Verslag dijktafel 01

26 september 2017 – de Appelgaard

O1	IJsseldijk Noord 344 IJsseldijk Noord 346 IJsseldijk Noord 347 IJsseldijk Noord 349 IJsseldijk Noord 351
----	--

Bijlage - Foto met opbrengst van de avond

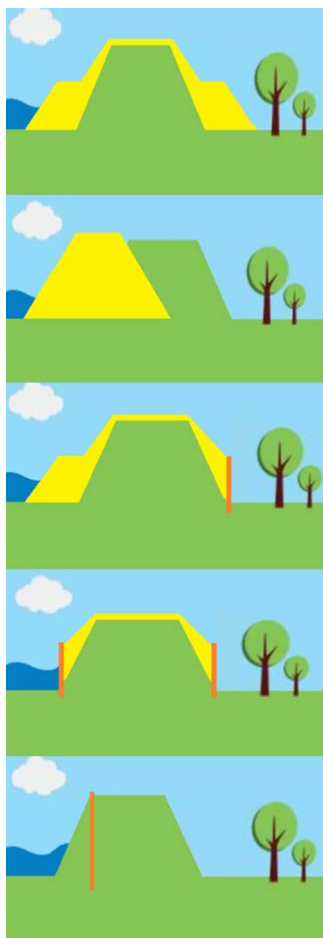
- De dijk zakt weg aan de buitenzijde (richting de rivier).

- Niet acceptabel in verband met de woningen aan de binnenzijde.

- Heeft voorkeur voor de aanwezige bewoners. Vraag is of de bewoners van nr 343 en 342 dat ook zo zien. HHSK zal hierover met deze bewoners in gesprek gaan.

- Twee ideeën met betrekking tot de weg: of de weg op de huidige dijk behouden, zodat de nieuwe dijk ontlast wordt, of de weg verleggen naar de nieuwe dijk om de druk op de woningen te verminderen.
- Behoud van eigen gronden

- niet acceptabel in verband met de woningen aan de binnenzijde.

- niet acceptabel in verband met woningen aan binnenzijde.
- wel een kans als de hele dijk verplaatst wordt naar de rivierzijde

- Geen voorkeur i.v.m. teveel trillingen aan de oude woningen die er staan (niet onderheid).

- Waar liggen in dit dijkvak de kabels en leidingen

Voorkeur van de bewoners was een buitenwaartse asverschuiving.
